Verksamhet: Blomstermåla folkets hus
Fastighetsbeteckning: Århult 10:52
Daedalos diariennr. 2022-000077-004-001

Beslut om föreläggande

Figur 1 – Dörrparti

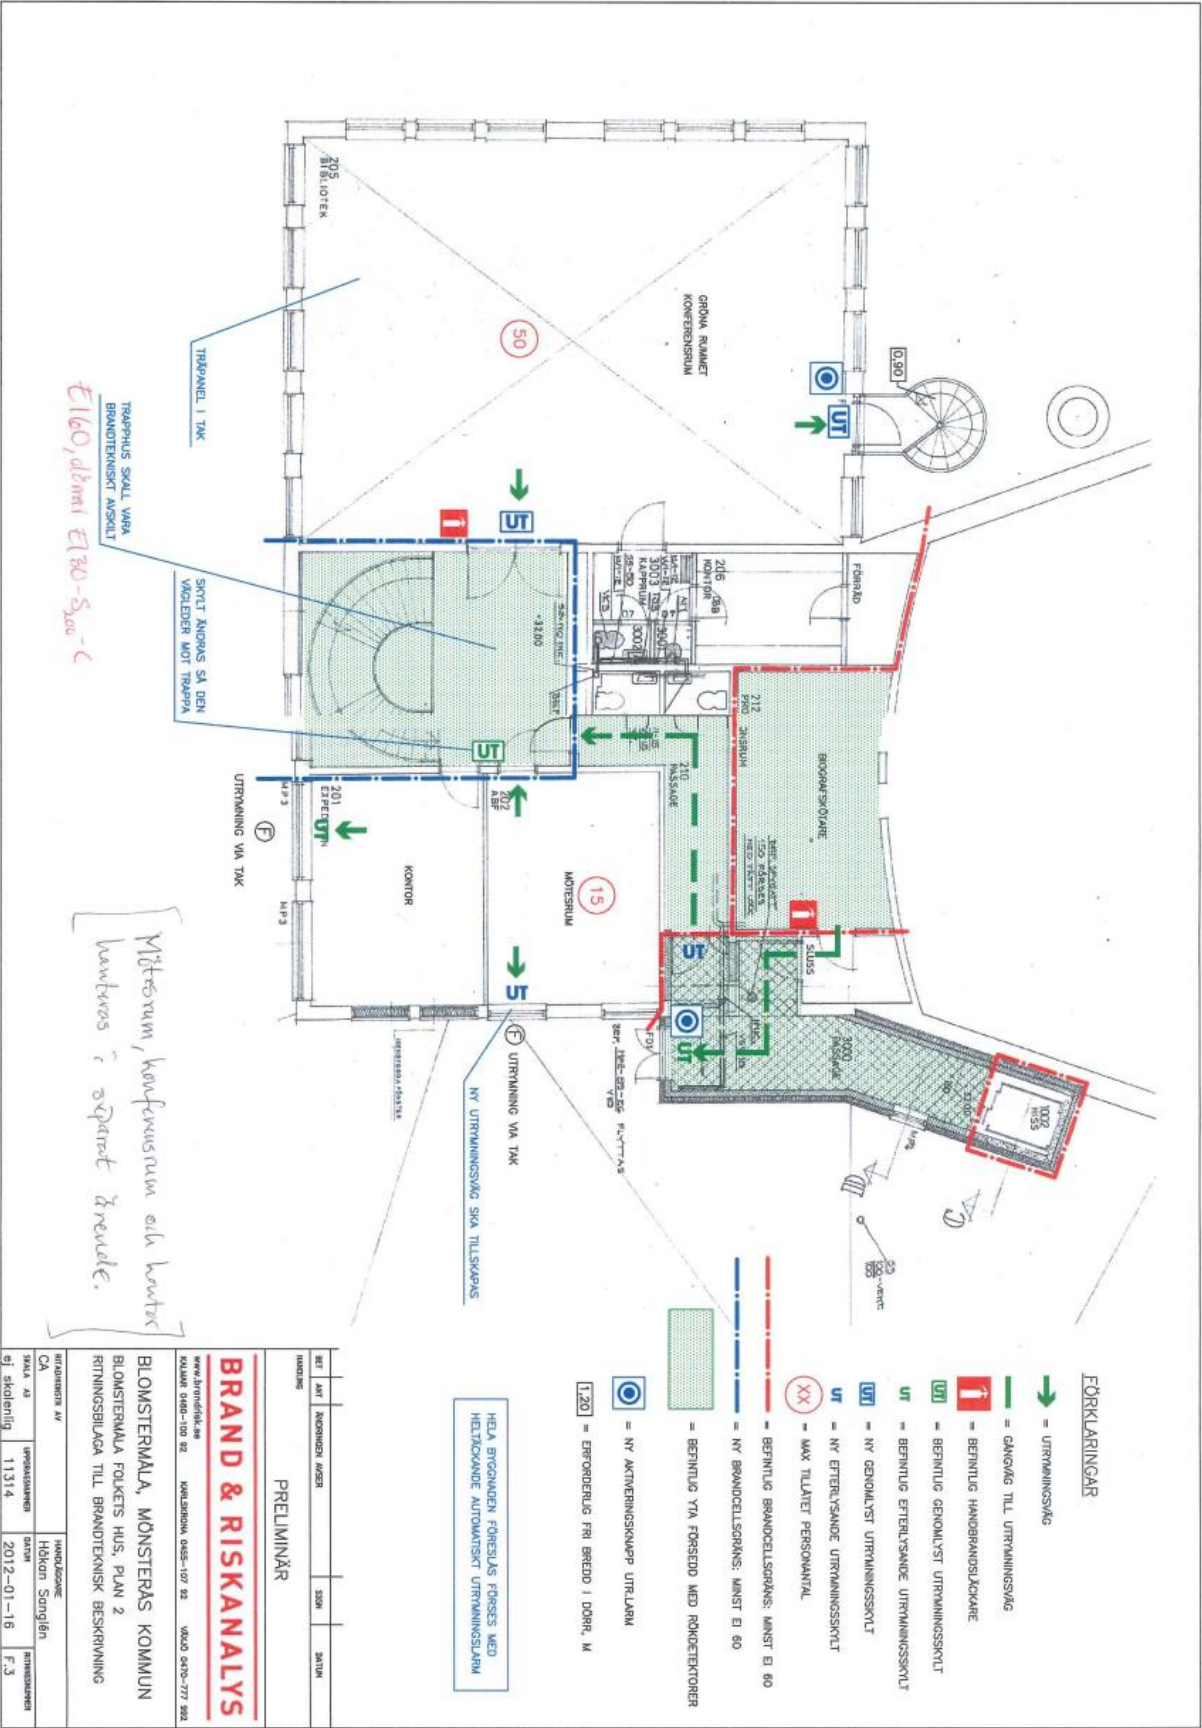
I dagsläget är huvudtrapphuset inte brandtekniskt avskilt då aktuella dörrpartier inte bedöms uppnå EI 30-S₂₀₀-C. Detta kan åtgärdas genom att dörrpartierna förstärks till minst EI 30-S₂₀₀-C, och eventuell ny vägg till lägst EI 60 (gäller fasta partier som är av glas, ej tegel). Den självstängande funktionen ska fungera även då dörren släpps från ett litet avstånd från stängt läge, ungefär 10 cm. Befintlig tegelvägg bedöms uppnå EI 60.

Med dörrparti menar räddningstjänsten allt som på något vis går att härleda till dörr, även sådana glasytor intill dörrarna, exempelvis det som förekommer mellan huvudtrapphus och kapprumsfoajé. För att tydliggöra detta ges exempel, se Figur 1 i bilaga.

Figur 2 - Dörrar som ej bedöms uppnå förelagd klass

TRAPPUS SKALL VARA
BRANDTEKNISKT AVSKILT
E160, d1m1 E130-S200-C

” + 179 ” = Beslagning enligt SS-EN 179. Finns beskrivet i figur, punkt 4.
